RACING OIL COOLER KIT BR IMPREZA(GRB/GRF/GVB/GVF), WRX STI(VAB)用 についてのご案内

品番 : 10460
商品名 : RACING OIL COOLER KIT BR
適合車種 : IMPREZA (GRB/GRF/GVB/GVF), WRX STI (VAB)

図1

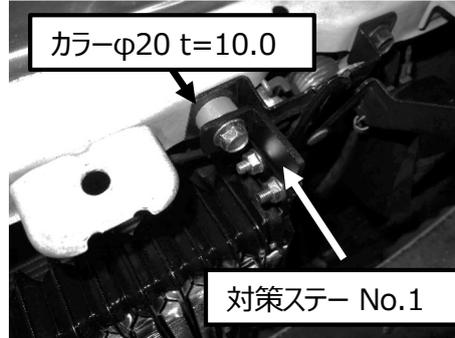
平素は弊社製品をご愛顧いただき、厚く御礼申し上げます。この度、2021年1月より販売しておりますRACING OIL COOLER KIT BR IMPREZA(GRB/GRF/GVB/GVF), WRX STI (VAB)用(コードNo: 10460)において、ホースの取り回し及び固定方法によってコアの溶接部に負荷がかかり走行時の振動や衝撃によってコアに亀裂が生じオイルが漏れてしまう事例が確認されました。

①ステーの変更

図1～3を参照し2箇所のステーを交換してください。

現在製品を装着されているお客様には、安全に関して万全を期すためによりコアに負担のかからないようにするステーへの交換とホースの取り回し及び固定方法の確認をお願いいたします。

ステーの交換とホースの取り回し及び固定状態の確認と適正化。
